Notre réf.: 48C/011/2020, PAP QE 18968/48C

## AVIS

Objet : Avis de la commission d'aménagement

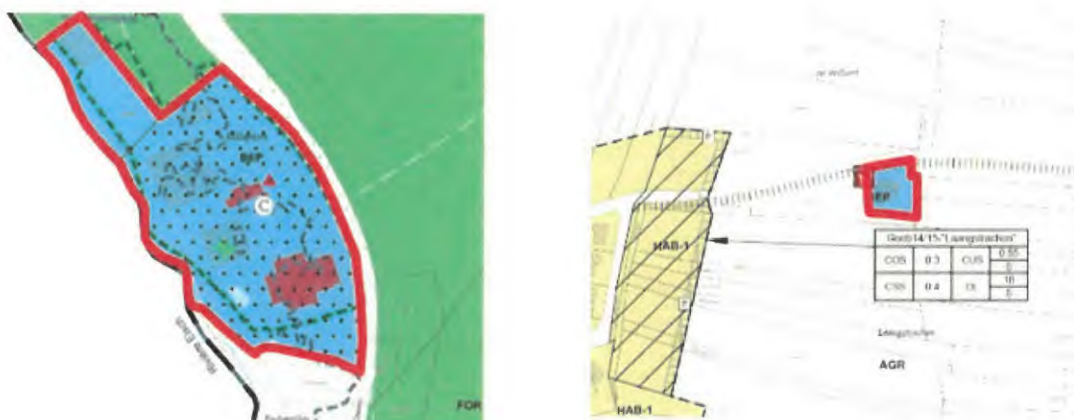
Sans vouloir s'opposer à la régularisation de l'immeuble existant grâce au reclassement des fonds en une zone de bâtiments et d'équipements publics [BEP], la commission propose de reclasser le restant des terrains en une zone de bâtiments et d'équipements spécifique (p.ex. BEP-récréation) précisant d'une manière claire et précise que seuls des constructions légères et aménagements légers y sont autorisables.

De plus, une zone de servitude « urbanisation » spécifique autre que la servitude [P] serait à prévoir aux pourtours des terrains fixant une interdiction de construction sur ceux-ci et définissant un pourcentage de 40 à 80% de couverture de plantations pour garantir une meilleure intégration dans le paysage sur le paysage ouvert.

Extrait du plan de synthèse de l'étude préparatoire du projet de PAG

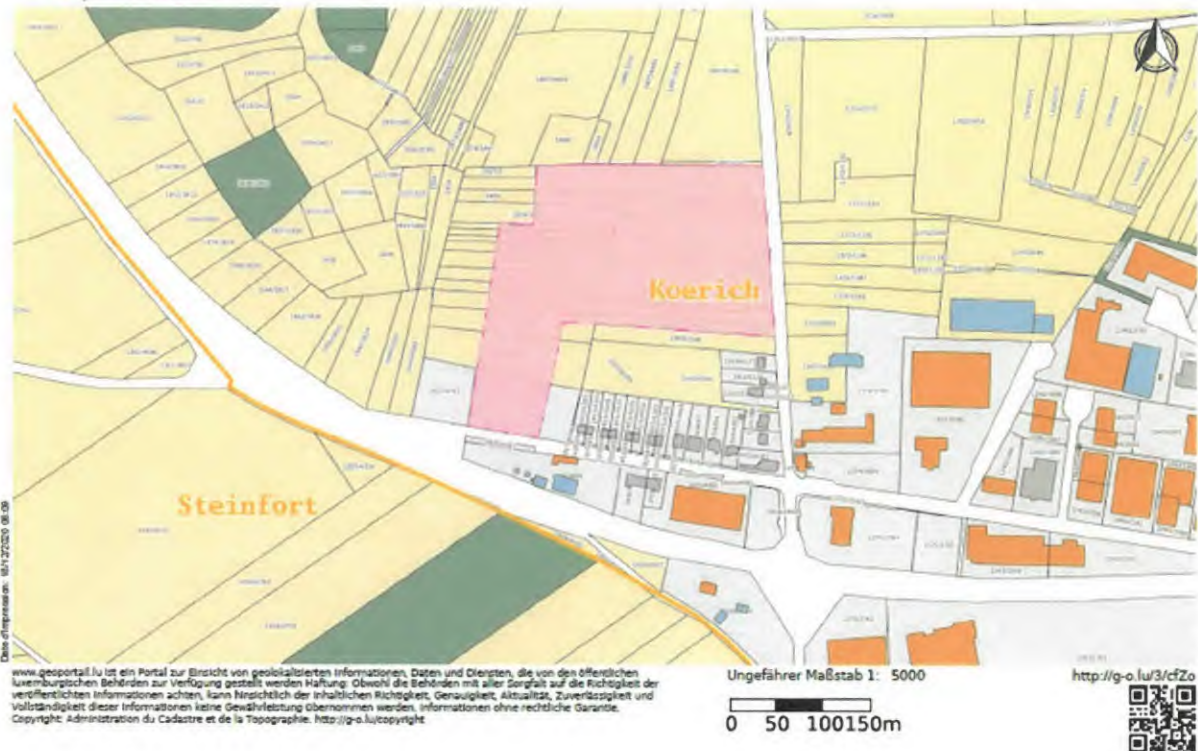
Force est de constater le plan sectoriel « zones d'activités économiques » (PSZAE) prévoit une nouvelle zone d'activités économiques régionale surplombant partiellement la présente surface. Au vu de l'article 8 (2) du règlement grand-ducal du 10 février 2021 rendant obligatoire le plan directeur sectoriel « zones d'activités économiques », seuls le maintien et la désignation de la zone de base définie à l'article 13 du règlement grand-ducal du 8 mars 2017 concernant le contenu du plan d'aménagement général d'une commune sont autorisés.

La commission recommande donc de revoir son intention d'agrandir la zone d'habitation 1 [HAB-1] à cet endroit dès lors que des conflits sont préprogrammés à plus ou moins long terme et de maintenir le restant de la surface en PAP « quartier existant » [PAP QE].

Le chevauchement des deux projets est d'ailleurs identifiable sur le plan de synthèse de l'étude préparatoire du projet de PAG.
